Acuerdo 1269 Por el cual se aprueba la incorporación del cambio en los límites de generación y absorción de potencia reactiva de las unidades 1 y 2 de la planta de generación Termoguajira y la respectiva curva de carga

1269

6 Febrero, 2020

Termoguajira 2

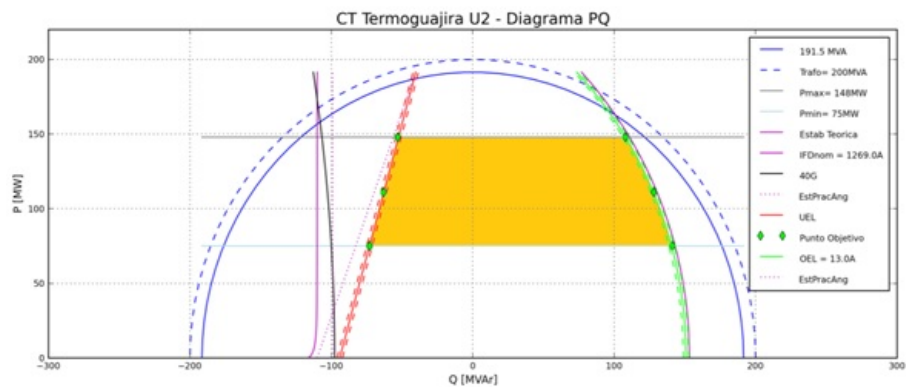
Aprobar la declaración de una nueva curva operativa de carga de las unidades 1 y 2 de la planta de generación Termoguajira, en las que se definen la capacidad para entrega y absorción de potencia reactiva de las unidades en función de la potencia activa generada.

Sobre-excitación			Sub-excitación		
P (Mw)	Q (Mvar) Antes	Q (Mvar) Después	P (Mw)	Q (Mvar) Antes	Q (Mvar) Después
75	40	141	75	-40	-73
111	40	128	111	-40	-63
148	40	108	148	-40	-53
